जनपद रूद्रप्रयाग में मा0मु0घो0 संख्या—553/2015 के अन्तर्गत स्वीकृति क्यार्क—बरसूडी—भैरों बैण्ड से जमेथी तक मोटर मार्ग के नव निर्माण हेतु 1.340 है0 वन भूमि का गैर वानिकी कार्यों हेतु लो0नि0वि0 को प्रत्यावर्तन। PROPOSAL NO –FP/UK/ROAD/40773/2019

# Geological Assessment of 1.90 Km long Kyark-Barsudi Motor Road (Bhairo Bend) to Jamethi Motor Road Alignment Corridor between CH 0.0 to 1.90 Km, Augustmuni Block, District Rudraprayag

Closer satellite view of the motor road alignment site with approximate hairpin bends

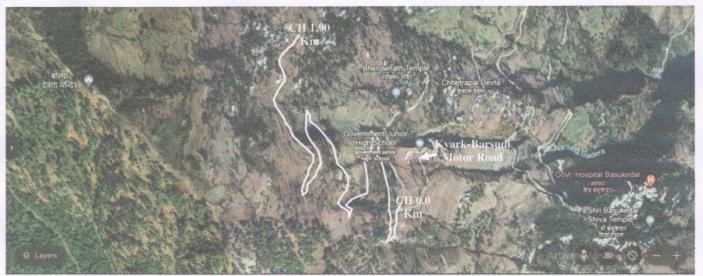
The approximate strength of exposed rock mass is around  $\sim 100\text{-}120$  MPa and has undergone  $W_0$  to  $W_2$  weathering grade. The hill slope of the road alignment site is moderately steep (Occasionally steeper) which declines at  $\sim 20\text{-}40^\circ$  roughly towards East direction. There are as many as 05 hairpin bends on the road alignment which are at 0.100, 0.475, 0.750, 1.075 and 1.325 Km respectively. The motor road alignment has 1:15 & 1:16 of rising gradient and no falling gradient with 1:40 gradient at the hairpin bends.

The area receives heavy rainfall especially during monsoon season. The hill slope with OB cover constitutes of fine micaceous clay material and which is formed by weathering and decomposition of schistose & gneissic rocks which may lead to subsidence and slope failure when disturbed by large scale anthropological activities like excavation/cutting of the hill slope. A few tilted pine trees were also observed on the slope which suggest thick OB cover with creep movement at places. Given that there are as many as 05 hairpin bends with their arms repeating on the same slope one above the other at a grade of 1:15-16 with given slope and weather conditions, there are fair bit of chances of subsidence and other mass wasting activities taking place along the hill slope if the alignment.

- **4-** Seismicity of the area: According to Indian Standard code the site falls in seismic zone V of seismic zoning Map of India (IS 1893, part 1, 2002) which corresponds to intensity IX and above on MM scale.
- **Conclusion:** On the basis of the geological observations/studies carried at the site and with the above recommendations, the site proposed for 1.90 Km long Kyark-Barsudi motor road (Bhairo Bend) to Jamethi motor road between 0.0 and 1.90 Km was found geologically unsuitable for construction. It is advised to carryout a fresh alignment survey such that no. of hair pin bends are reduced (in staggered manner) and the gradient of the alignment is kept not steeper than 1:20.
